05/12/25-ЗПр-ПДЗ-1	Противодымная защита. Технологическая часть																																																													
						05/12/25-ЗПр-ПДЗ-2	Противодымная защита. Электротехническая часть																																																													
						05/12/25-ЗПр-АС	Архитектурно-строительные решения																																																													
						05/12/25-ЗПр-ЭМ	Электрооборудование силовое																																																													
Ведомость рабочих чертежей основного комплекта 05/12/25-ЗПр-АС <table><tr><td>Лист</td><td>Наименование</td><td>Примечание</td></tr><tr><td>1</td><td>Общие данные</td><td>Изм. 1</td></tr><tr><td>2</td><td>План 1 этажа</td><td></td></tr><tr><td>3</td><td>План 2-15 этажей</td><td></td></tr><tr><td>4</td><td>План 16-17 этажей</td><td></td></tr><tr><td>5</td><td>План технического этажа</td><td>Изм. 1</td></tr><tr><td>6</td><td>План надстройки выхода на кровлю на отметке +49,850 совмещенный с кровлей. План надстройки выхода на кровлю на отметке +52,420</td><td></td></tr><tr><td>7</td><td>Ведомость демонтажных работ</td><td></td></tr><tr><td>8</td><td>Схемы расположения элементов заполнения дверных проемов позиц

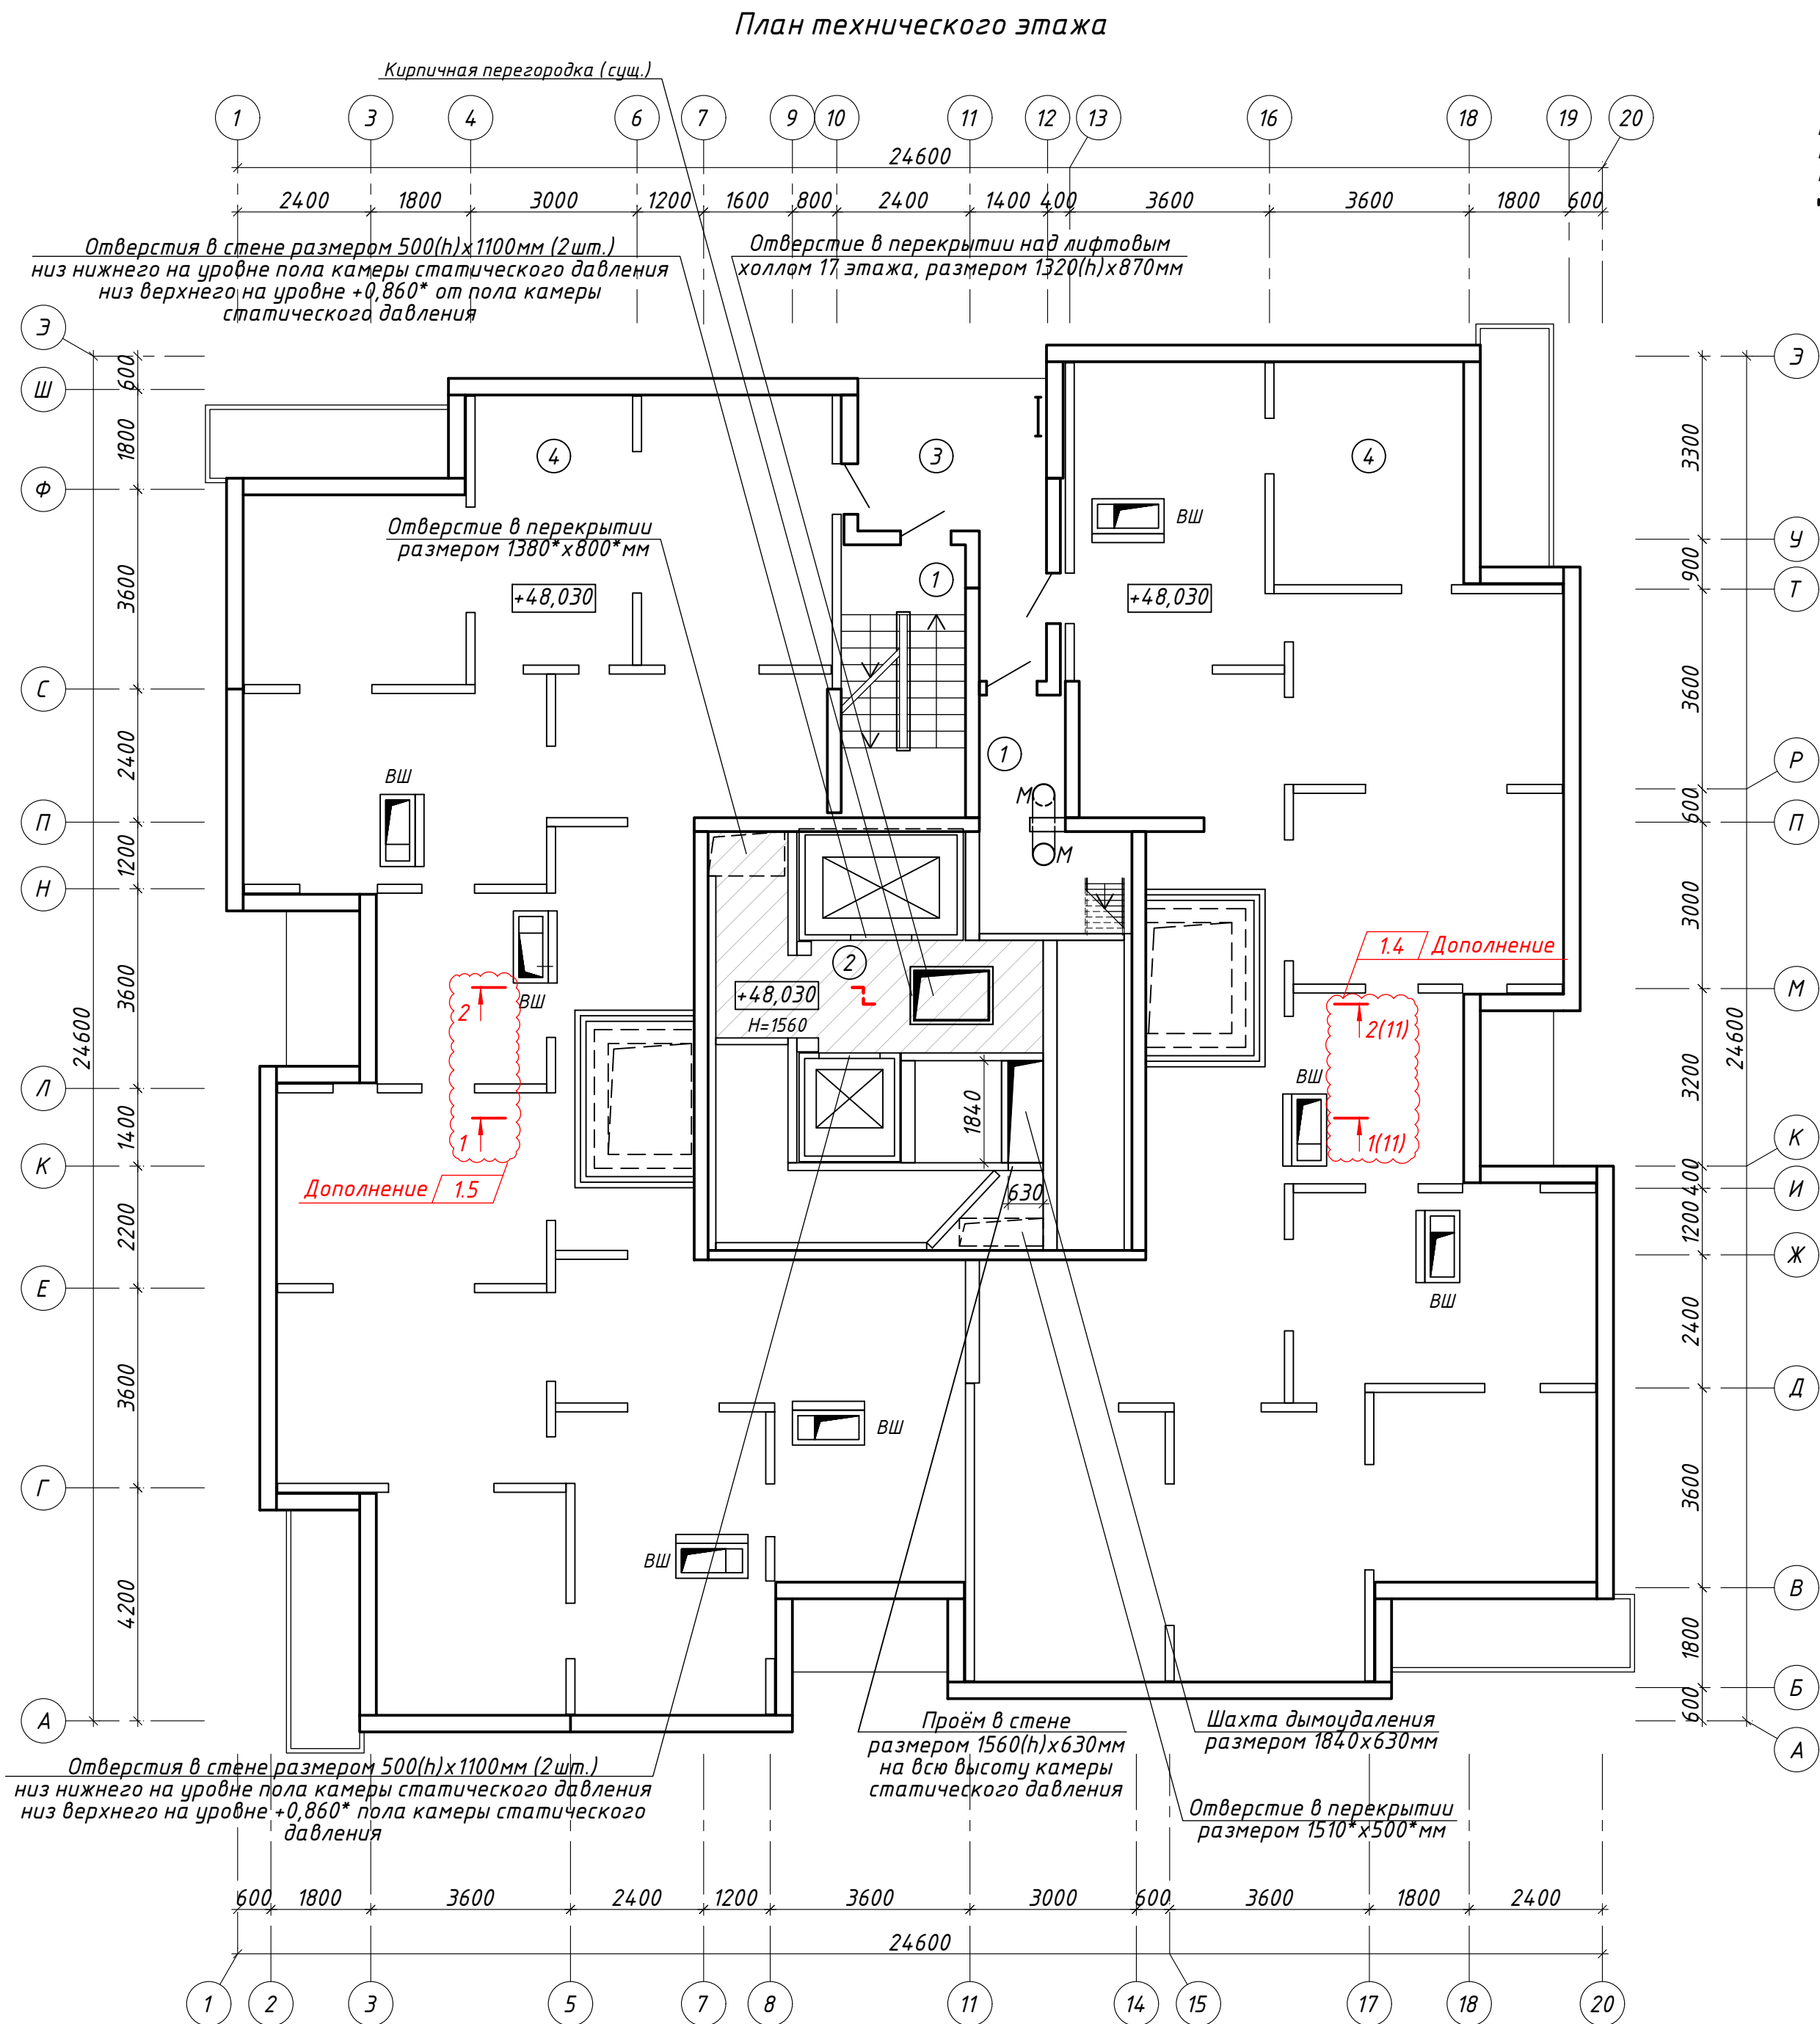
- Крепление вентиляторов к существующим плитам перекрытия выполнить через виброизоляторы при помощи заливных анкеров:
- для вентилятора ДП1 М12х50 (~~4~~ 6 шт.); 1.3

- для вентилятора ДВ1 М10х40 (4 шт.).
Виброизоляторы и крепеж (гайки и шайбы) включен в комплект оборудования и заложены в разделе 05/12/25-3Пр-ПДЗ-1.СО1.

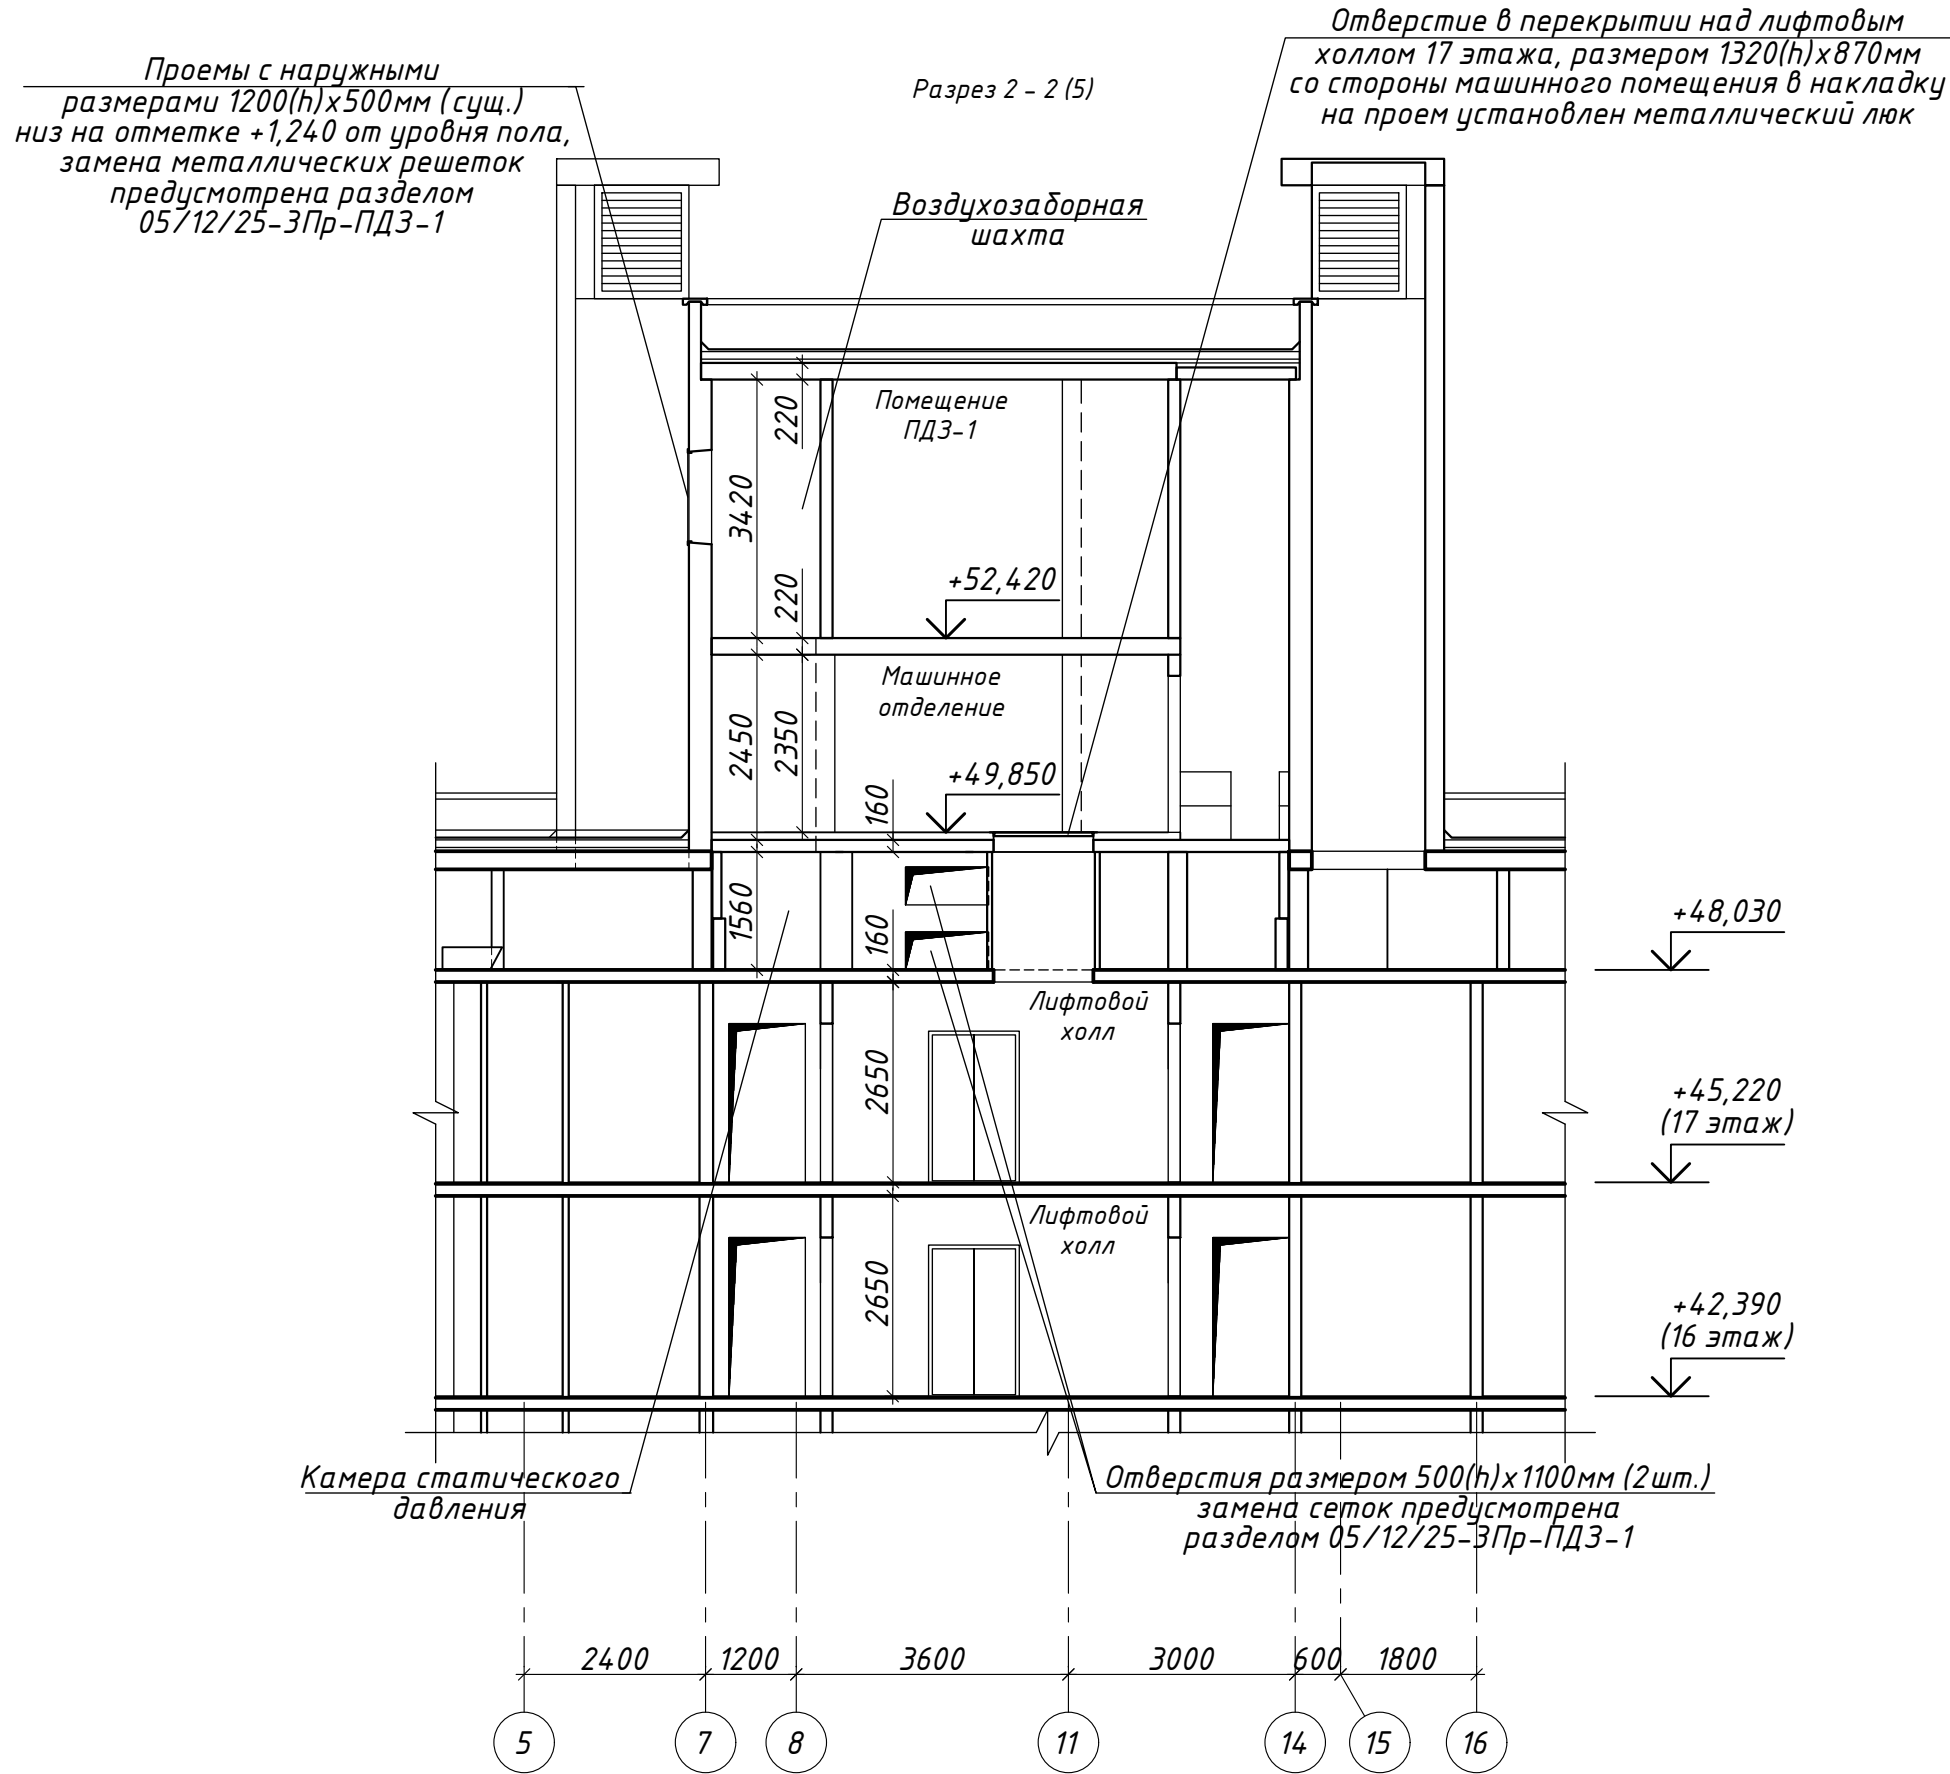
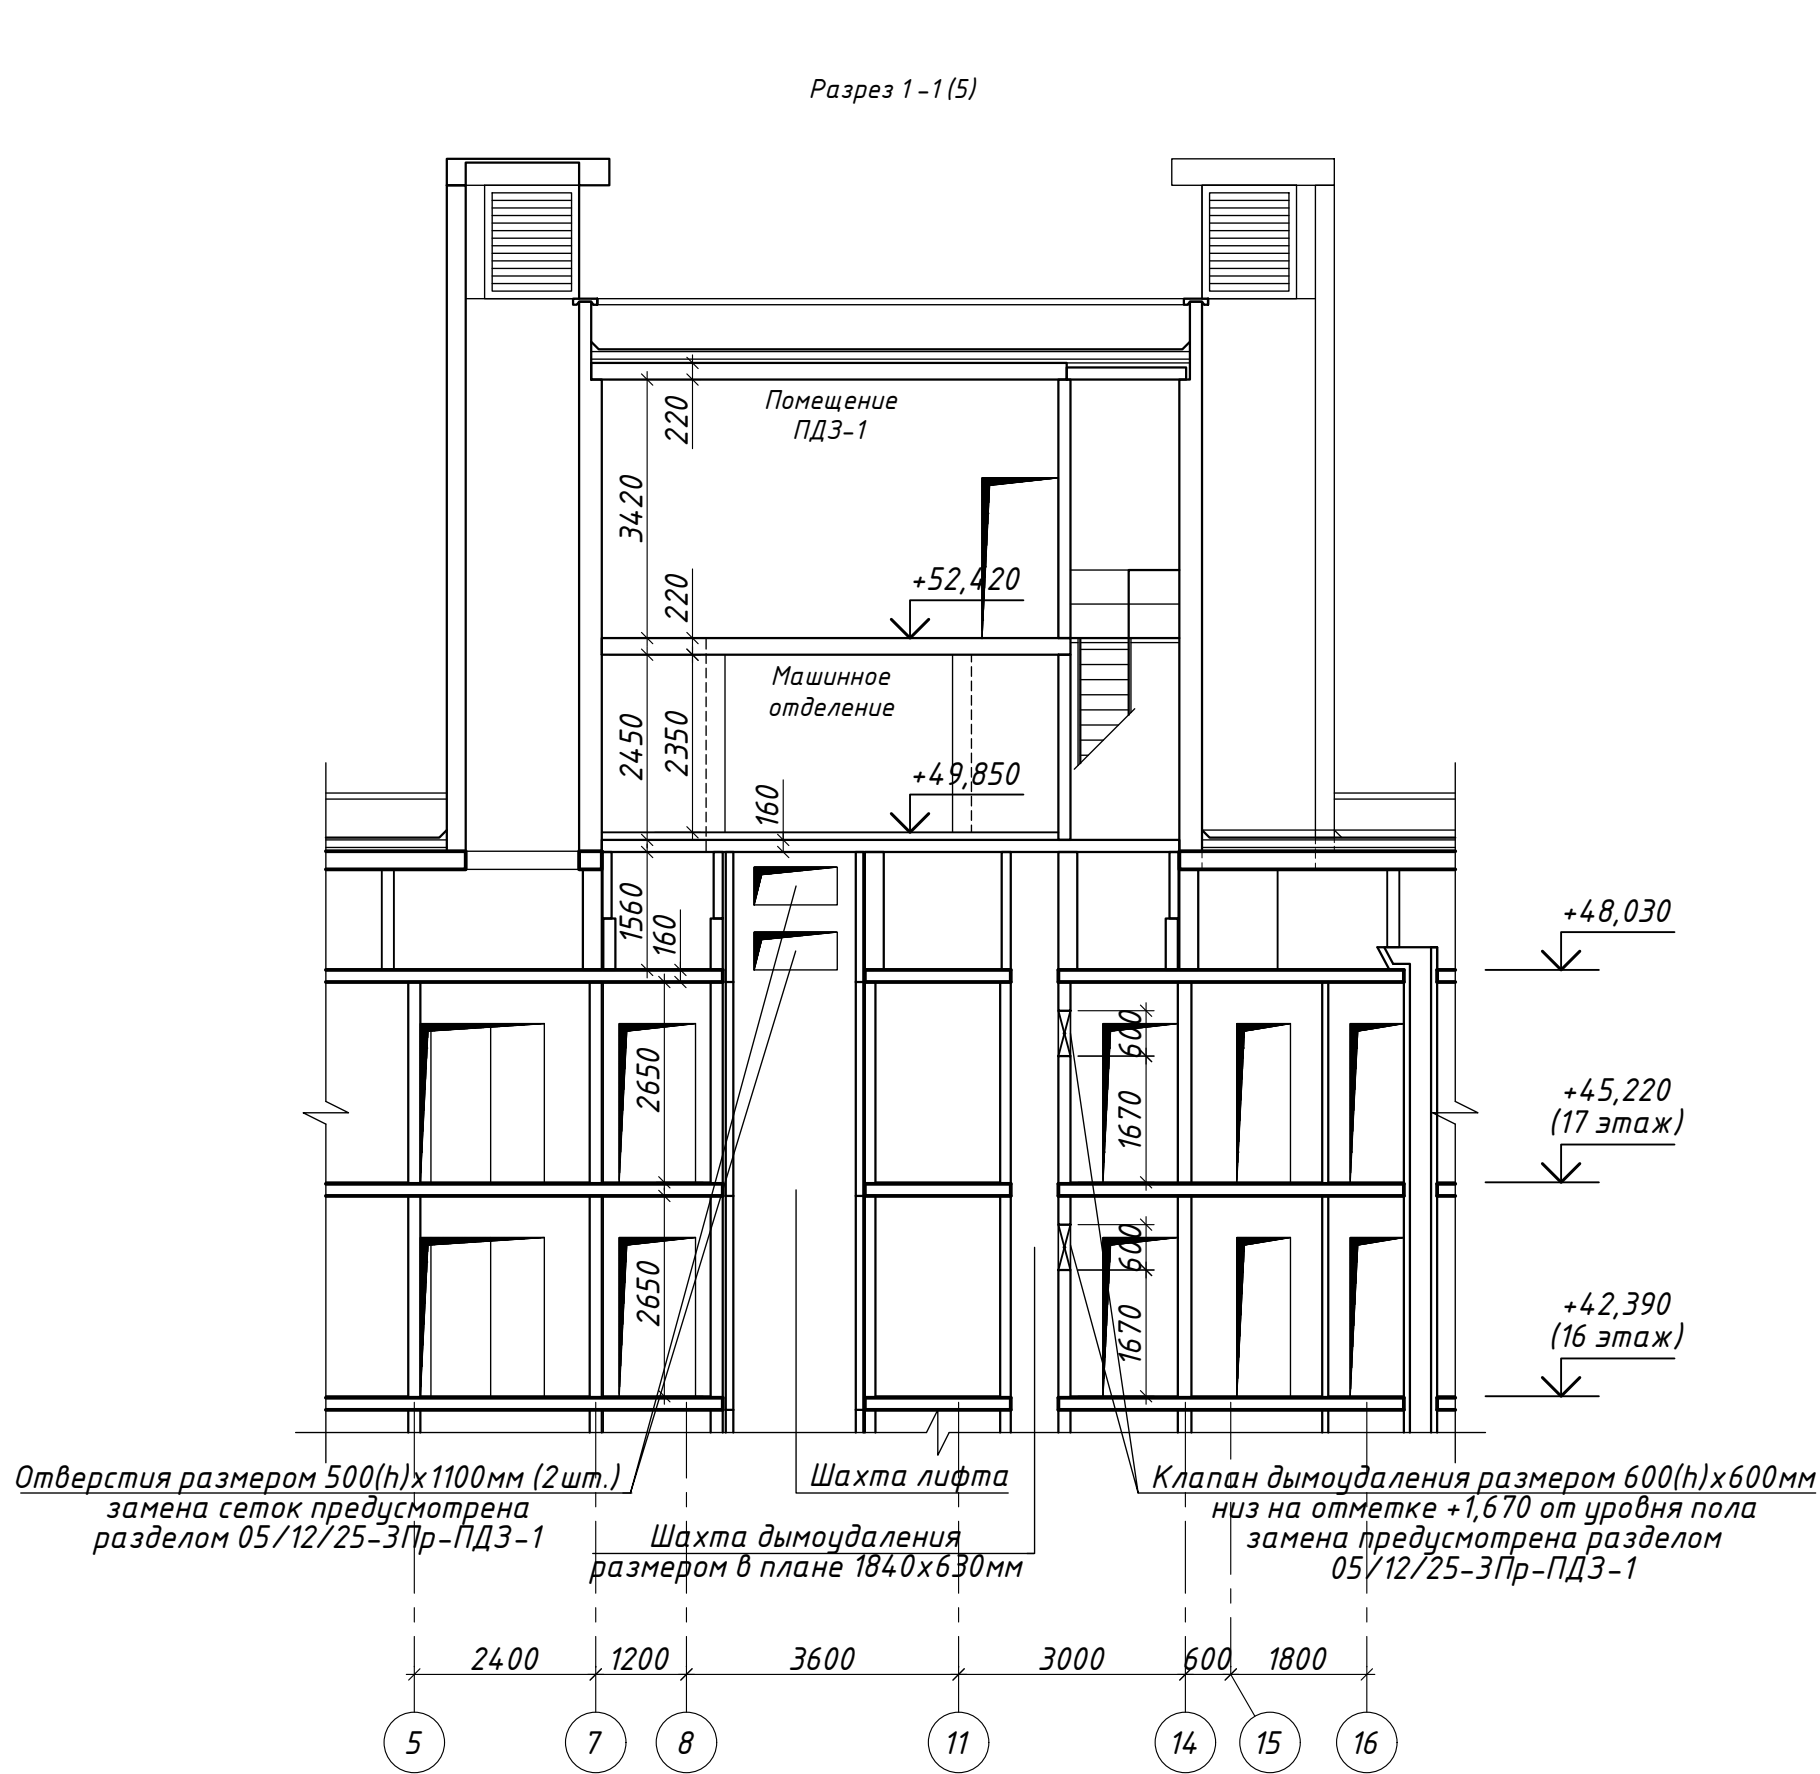
9	Ведомость внутренней отделки помещений. Экспликация полов	Изм. 1																																																															
			10	Схема расположения воздуховода В1 на кровле надстройки. Сечение 1-1																																																																
11	Разрезы 1 - 1, 2 - 2	Изм. 1(Нов.)
